Betreff:**Neubau der DB-Verkehrsstation in Bienrode**

**Stellungnahme zur Planfeststellung für das Vorhaben
„Neubau der Verkehrsstation Bienrode“ der Strecke 1902 Braunschweig-Gifhorn
in der Gemeinde Bienrode**

**Neubau einer Verkehrsstation in Braunschweig-Bienrode
Strecke 1902, Gifhorn – Braunschweig
km 12,1+72 – 12,3+12**

Anlage 1 – Ergänzung_Baumschutz_DB-Planfeststellung_Haltepunkt-Bienrode_BI41_1-1000

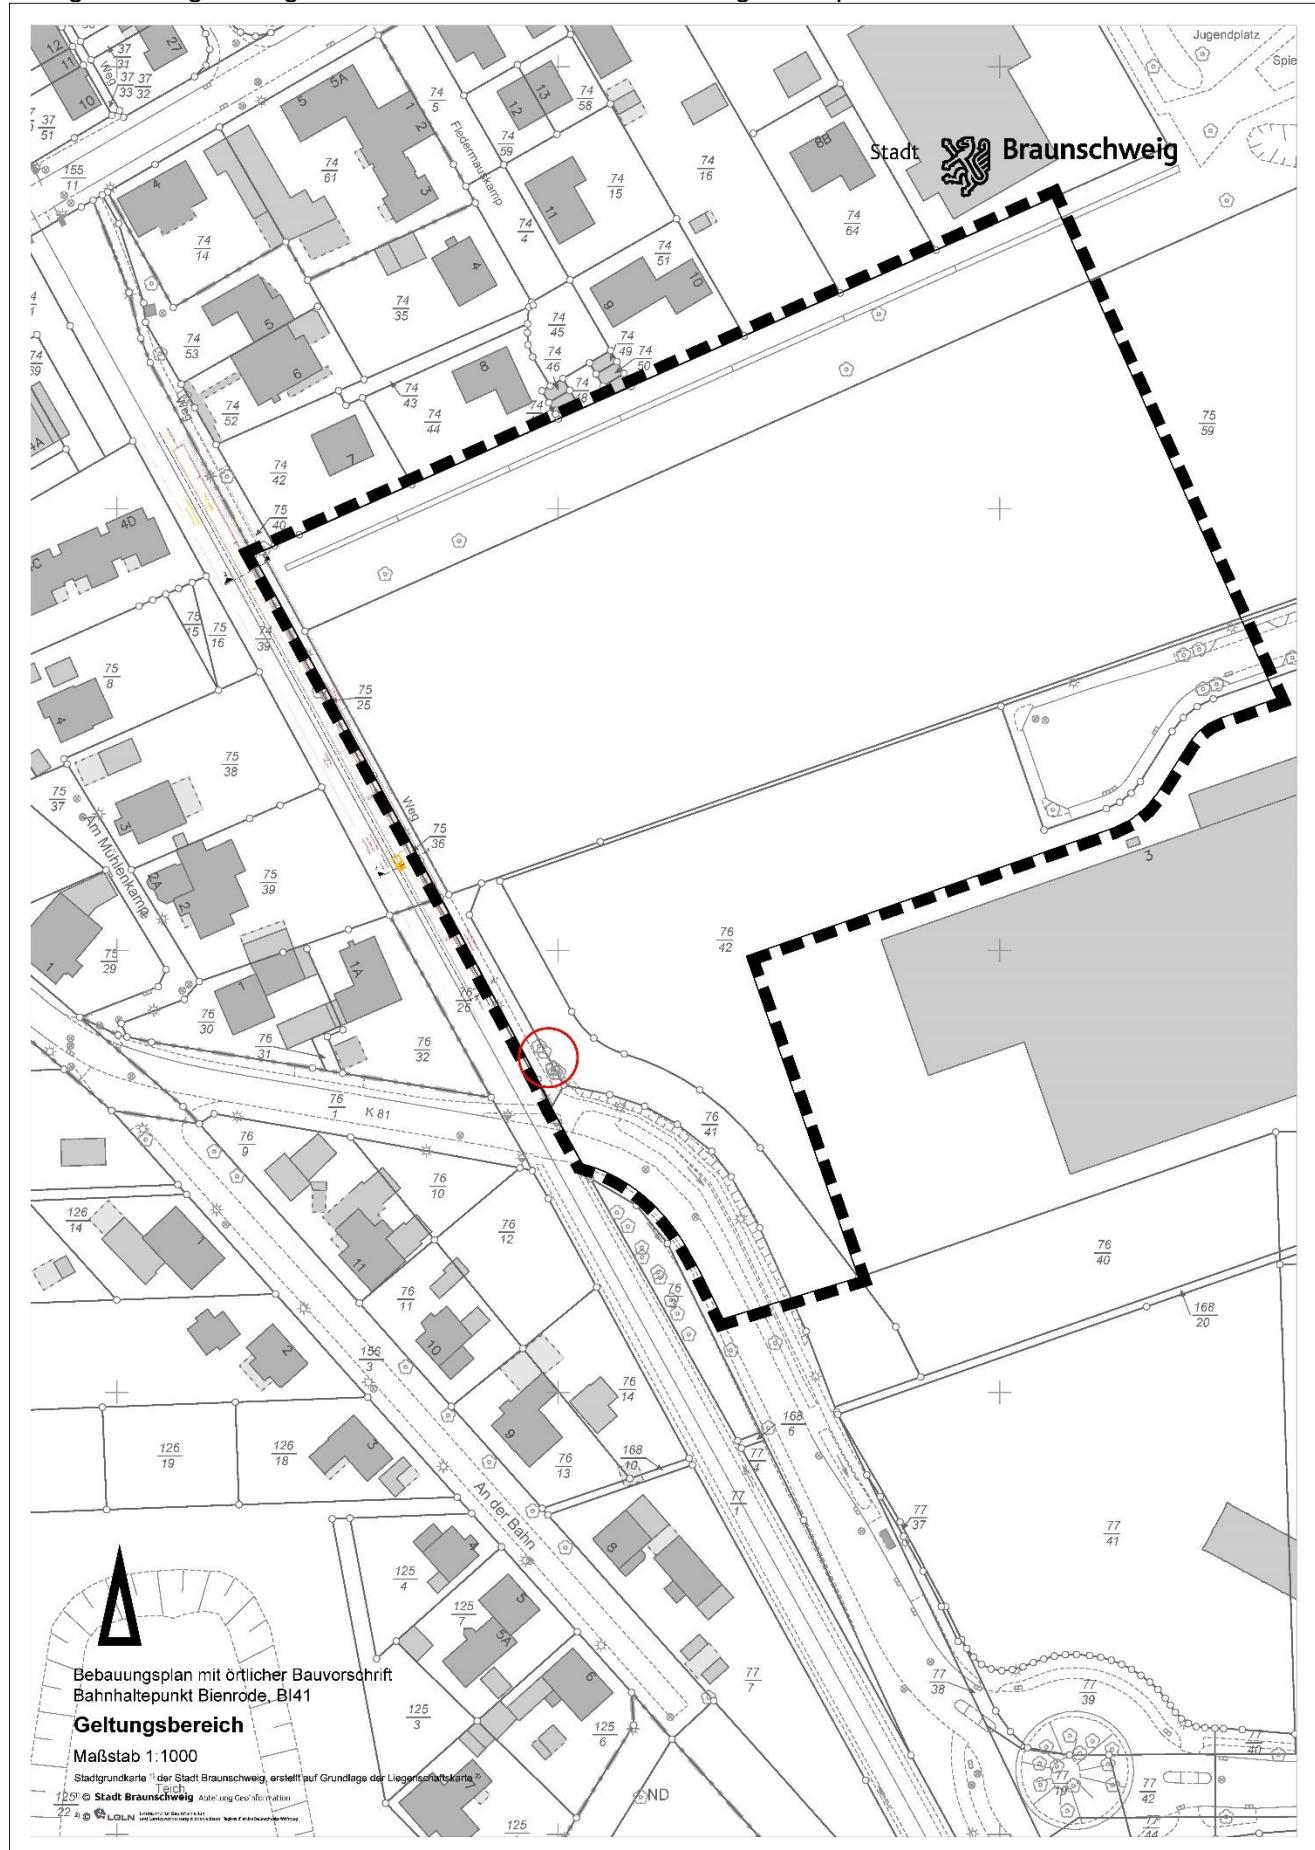
Der Baumschutz und alle weiteren Maßnahmen gemäß „10-4_LBP_Massnahmenplan_Bahnsteigbereich“ werden begrüßt und sind bei der Baustelleneinrichtung und -erschließung zu beachten. Alle Bäume auf städtischer Fläche und auf den Flächen der GGB sind insbesondere bei den Baumaßnahmen zu schützen. Dies betrifft auch die Bäume unweit der Forststraße (siehe Karte: Ergänzung_Baumschutz_DB-Planfeststellung_Haltepunkt-Bienrode_BI41_1-1000).

Auflage: Die in der Karte „Ergänzung_Baumschutz_DB-Planfeststellung_Haltepunkt-Bienrode_BI41_1-1000“ (Anlage 1) gekennzeichneten Bäume sind analog zu den bereits benannten Bäumen mit den Schutzmaßnahmen „Schutz von Biotopen in der Bauphase (Einzelbaumschutz)“ im „10-4_LBP_Massnahmenplan_Bahnsteigbereich nachzutragen“ und dementsprechend bei Baustelleneinrichtung und in der Bauphase zu berücksichtigen.

Anlage 2 - Ausschnitt Bestands- Konfliktplan

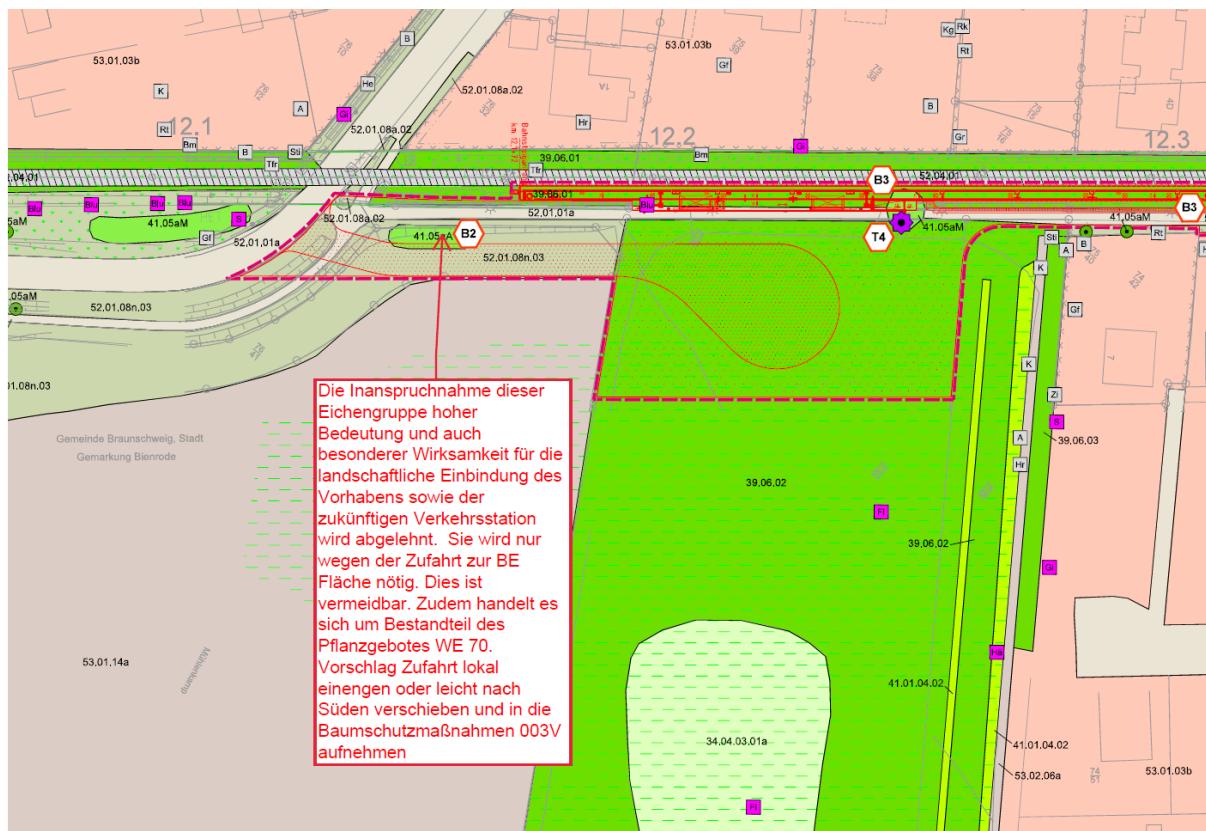
Die Belange des Landschaftsbildes sind noch nicht ausreichend gewürdigt. Laut Landschaftspflegerischen Begleitplan (LBP) (Büro Lacon, Stand 23.01.2024) ist beabsichtigt, eine Baumgruppe aus Eichen (Bedeutung laut LBP hoch) zu beseitigen. Dies wird unter Verweis auf das Vermeidungsgebot der Eingriffsregelung abgelehnt. Zur Verdeutlichung des Sachverhaltes wird ein mit Hinweisen versehener Ausschnitt aus dem Bestands-Konfliktplan beigefügt (Anlage 3 – Ausschnitt Bestands-Konfliktplan.).

Zudem weisen diese Gehölze nach meiner Information einen ausgewiesenen Schutzstatus auf, da sie Bestandteil des Pflanzgebotes des B-Planes WA 70 sind. Die bislang vorgesehene externe Kompensation in einer anderen Gemarkung wird dem Landschaftsbild der Ortschaft Bienrode nicht gerecht. Die Planung ist entsprechend zu überarbeiten.
